更衣室・事務室（104）
空調機室
倉庫（105）
倉庫（103）
食堂（101）（西側）
厨房（102）
食堂（101）（東側）
食堂（101）
倉庫（108）
点検口不要
点検口追加
点検口復旧
点検口移動
2階吹抜け天井部設置
SFD
xb2E
Pa12
aa13c
ab12c
ac12c
A186c
φ75
φ100
φ125
1625
2225
1650
1057
879
2240
3260
1200
4300
2300
1010
1500

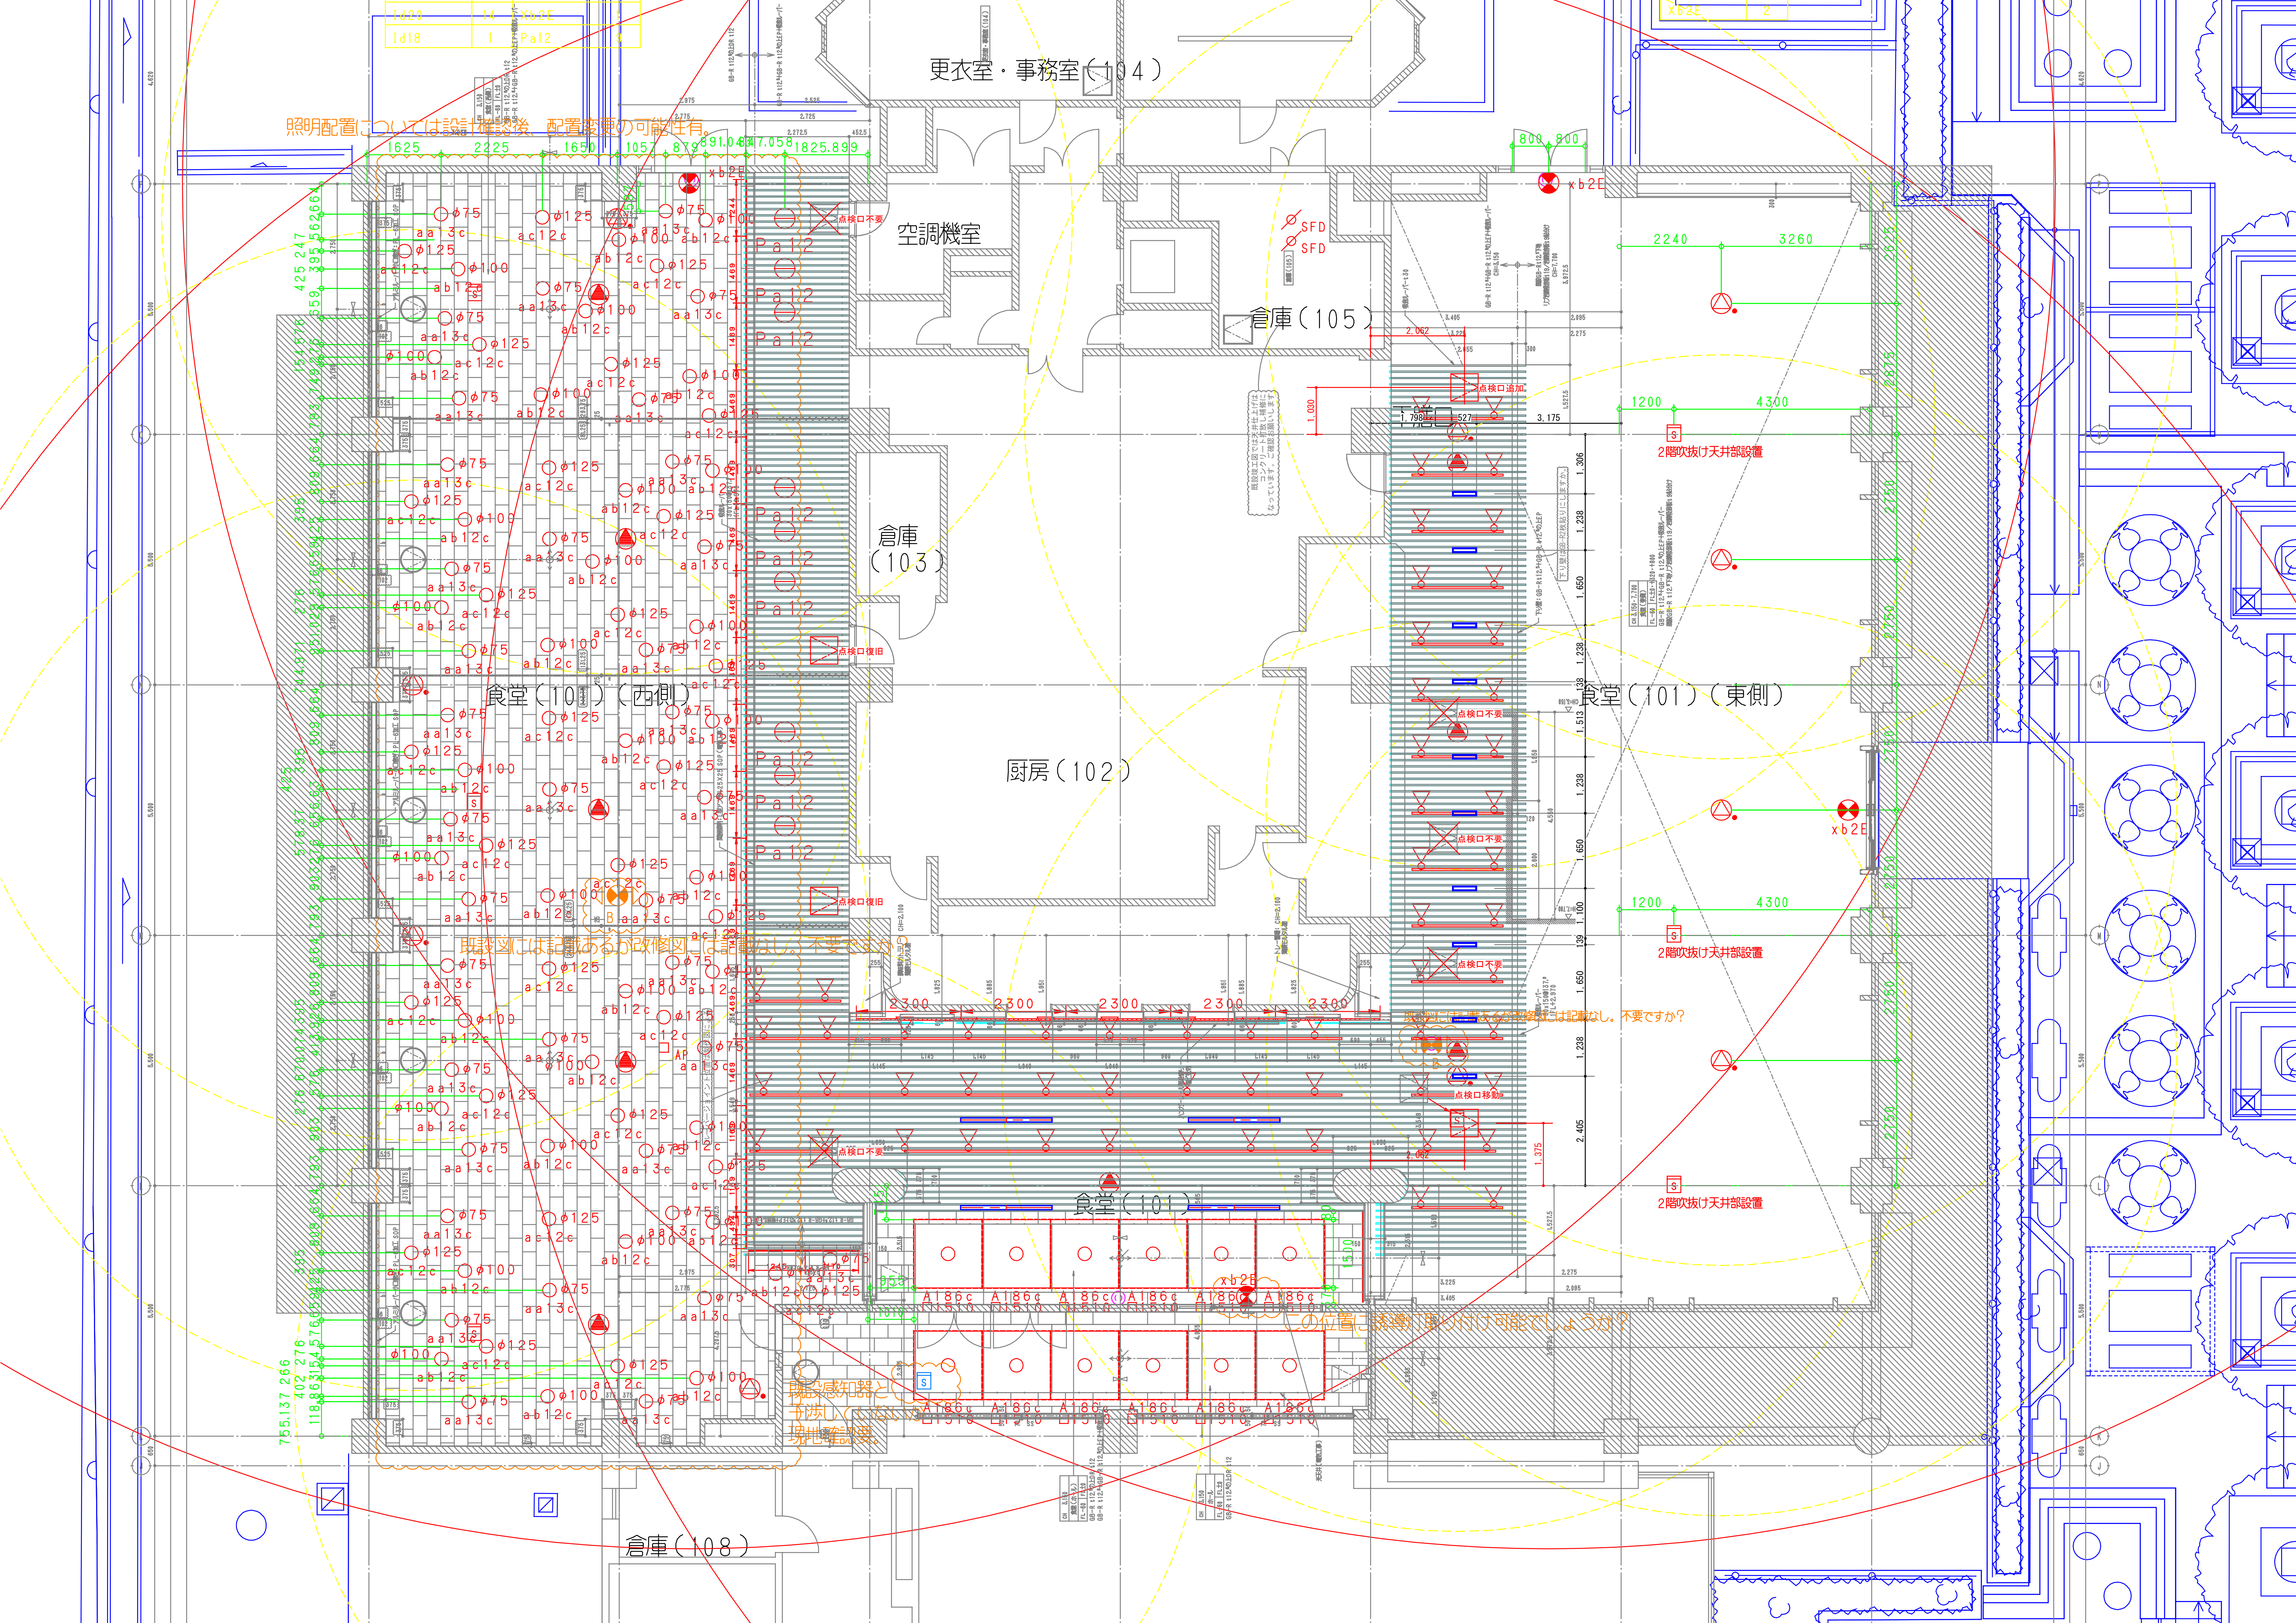
照明配置については設計確認後、配置変更の可能性有。

既設図には記載あるが改修図には記載なし。不要ですか？

既設図には記載あるが改修図には記載なし。不要ですか？

この位置に誘導灯取り付け可能でしょうか？

既設感知器と干渉していないか現地確認要。
